OPI1 : DIFFUSION LIMTEE / RESTRICTED	Décembre 2023	Page : 1
Mémoire en réponse – Avis de la MRAe	Plateforme de production Orano Med Bessines Dossier de Demande d'Autorisation Environnementale- Bessines-sur-Gartempe (87)

**Avis de la Mission Régionale d'Autorité environnementale
Nouvelle-Aquitaine relatif au projet de
plateforme de production industrielle Orano Med Bessines
et à la mise en compatibilité par déclaration de projet du plan local
d'urbanisme (PLU) de Bessines-sur-Gartempe (87)**

n°MRAe 2023APNA186

Zones humides identifiées sur le terrain visé par le projet – page 272 de l'étude d'impact

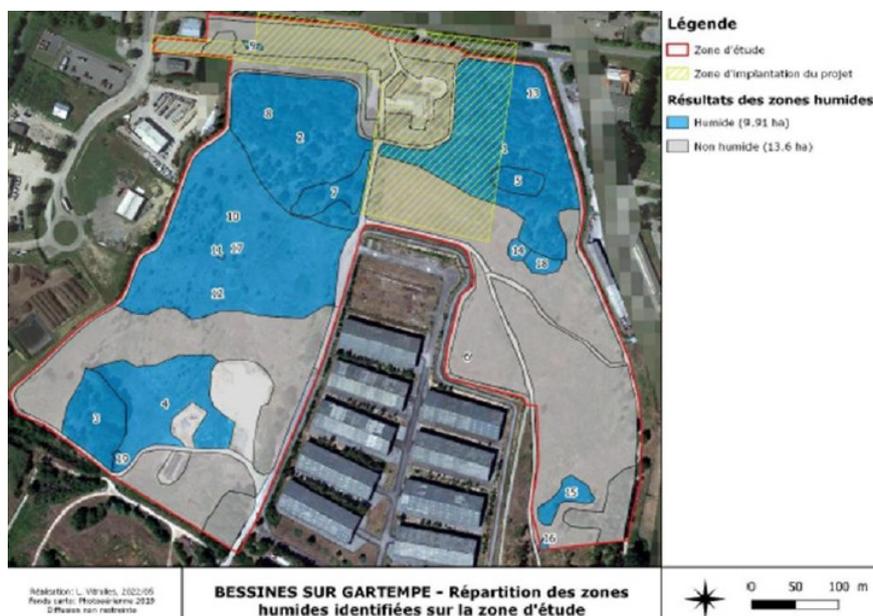
La MRAe note que la période de février à avril favorable pour la reproduction des amphibiens et indispensable à leur cycle biologique n'est pas couverte.

Figure 4 : Localisation des points de prélèvements amont et aval sur la Gartempe

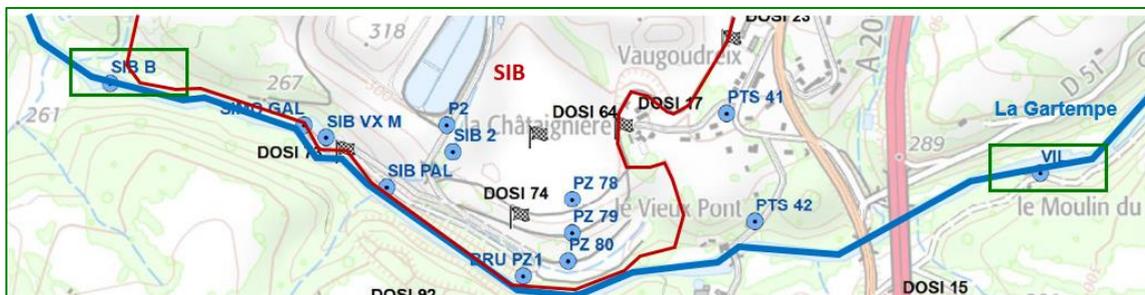
Le projet étant implanté dans la zone de vigilance (périmètre de protection éloigné) de la prise d'eau du Pont de Beissat dans le cours d'eau de la Gartempe, dont la protection sanitaire a fait l'objet d'un arrêté de DUP en date du 20 décembre 2012, la MRAe recommande de préciser les modalités de surveillance de l'activité industrielle du site pour s'assurer de l'absence d'effets sur la qualité de l'eau brute pompée.

En complément, deux points de prélèvements sur la Gartempe (Figure 4) sont identifiés afin de surveiller l'impact des activités industrielles du SIB :

- VIL – point amont,
- SIB B – point aval.

Figure 5 : Zone de compensation de zone humide avec un démarrage des travaux d'aménagement en 2024

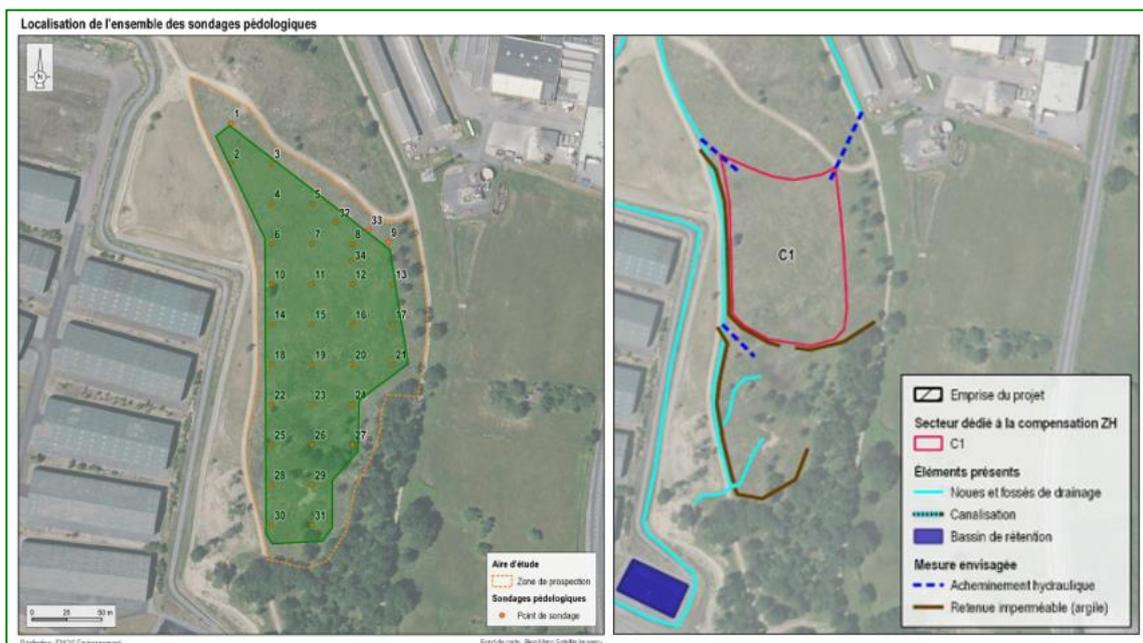
« si la méthodologie d'évaluation de la fonctionnalité est très bien détaillée, si la zone compensée se situe évidemment dans le même bassin puisqu'à proximité, l'équivalence sur le plan écologique n'est absolument pas démontrée ; les habitats détruits ne sont pas décrits et les modalités de création de la nouvelle zone humide restent une énumération de principes généraux. Le peu de fonctionnalité ou de caractéristiques de la zone humide impactée reste à prouver, la période d'inventaire à l'origine de ce constat étant avril-mai, elle n'est pas en phase avec la phénologie des espèces visées et offre un risque évident de sous-estimation. Dans ces conditions de non-satisfaction des trois critères cumulés, sauf à apporter la preuve contraire, la compensation doit porter sur une surface égale à au moins 200 % de la surface impactée. »

Orano Med s'engage à répondre à la compensation de 200 % via le plan de compensation suivant :

- **Action 1 - compensation sur la zone** identifiée dans le dossier d'étude d'impact, qui a fait l'objet de sondages pédologiques complémentaires en 2023 et qui recouvre environ 19 000 m² (Figure 5). Étant données les faibles profondeurs de sol au droit du secteur considéré, la préconisation initiale de compensation, visant à un décapage des premiers horizons, n'a pas été retenue. Tenant compte de l'important réseau de drainage et donc de l'artificialité globale des écoulements de l'eau au sein du site, la création d'une zone humide par modification de ce réseau est pertinente. Ainsi, il a été choisi de dérouter plusieurs noues et fossés de drainage afin d'y acheminer l'eau vers la zone ciblée (actuellement ce drainage débouche pour partie vers un bassin de rétention situé au sud du secteur). Les travaux sont identifiés de la manière suivante :

Figure 15 : Relevés topographiques de la zone

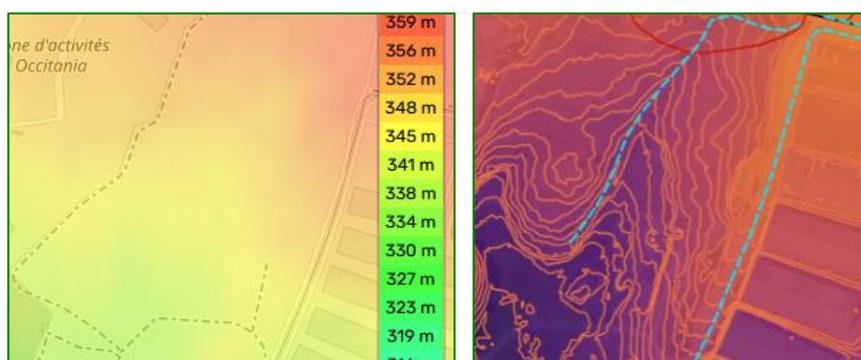
La société Orano a travaillé sur plusieurs variantes d'implantation du projet au sein du SIB, en analysant les enjeux locaux aux niveaux humain, environnemental, technique et réglementaire.

La topographie relevée sur la zone ouest de l'installation U3O8 présente une zone en pente (dénivelé de plus de 25 mètres sur la longueur de la zone) et formant un talweg (Figure 15). Cette contrainte topographique est accompagnée d'une contrainte de type zone humide relevée dans l'inventaire faune flore réalisé pour le dossier de demande d'autorisation environnementale.

Ainsi, cette contrainte, d'un point de vue génie civil, rend la construction de l'installation ATEF techniquement difficile et très coûteuse dans cette zone (Figure 16).
